## 川内原発と火山灰のリスク

IMPLICATIONS OF TEPHRA (VOLCANIC ASH) FALL-OUT ON THE  
OPERATIONAL SAFETY OF THE SENDAI NUCLEAR POWER PLANT

John H Large, Large&Associates, Consulting Engineers,  
London

## Executive Summary (要約)

図 17 1 万 2800 年前の桜島薩摩の噴火  
- GJS - 火山灰圧縮層記録 cm

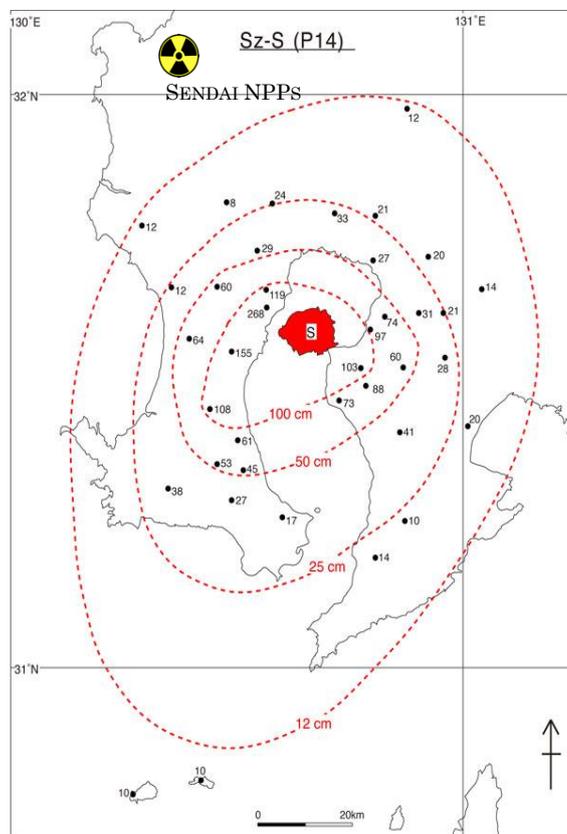
火山灰の分散および堆積層の記録は、川内原発の現在の位置、すなわち桜島火道の北西 40km とともに、図 17 に示されている。東西の堆積パターン（cm 単位の厚さの輪郭を点線で表示）は、噴火時および大気分散時、主に北東風だったことを表している。

例えば、今後卓越風が南東の方向から吹いているときに VEI5~6 に相当する事象が発生した場合、図 17 で示した堆積量の輪郭を単に +90 度配置し直すだけでも、川内原発が 25~35cm 相当の火山灰層に埋もれる可能性があることがわかる。しかしながら、火山灰への対処のために必要な設備や人員の割り当てを決定する際に不可欠な知識であるにもかかわらず、先述のように、歴史的記録を参照しても、火山灰の堆積量やその層の厚さに関する情報はほとんど得ることができない（英語本編 p10 参照）。

九州電力の分析におけるもう一つの仮説は、1 万 2800 年前の桜島薩摩の噴火の際、降下した火山灰の厚みは最大約 30cm という記録が残っているにもかかわらず、その想定を 15cm までとするというものである（図 17 の再配列を参照）。火山灰を除去せず、その層厚が 30cm になった場合、最も脆弱な屋根である、1 号機・2 号機の燃料取扱建屋で、それぞれ x1.18（設計余裕 0.85）、x1.4（同 0.73）の係数分、設計荷重を超えることになる。

上記ステージ 7 の九州電力川内原発のアセスメントの場合、非常用ディーゼル発電機格納容器の換気用エアフィルターを交換するという条項はないが、九州電力によれば発電機の吸気フィルターに関しては、2 つのフィルターを切り替えて使用するタイプの発電機を、連続使用 26.5 時間ごとに(コロンビア原発のケースでは 2.3 時間である) 8 名の人員により 2 時間の作業時間をかけて交換することになっている。しかしながら、このフィルター交換時間予測の基準については[61]、大気濃度 3,241 $\mu\text{g}/\text{m}^3$  (2010 年のアイスランドのエイヤフィヤトラヨークトル噴火時のデータを採用)を想定しており、12~15cm の火山灰降下の際の降灰率は反映されていない。また、川内原発に到達しうる火山灰のサイズについての具体的な検討や、過去にも実際に観測されたような(図 17)火山灰排出の増大と東風が同時に発生した場合に起こりうる高濃度火山灰降下の影響についての検討などもなされていない(例えばフィルター交換頻度の増大など)。
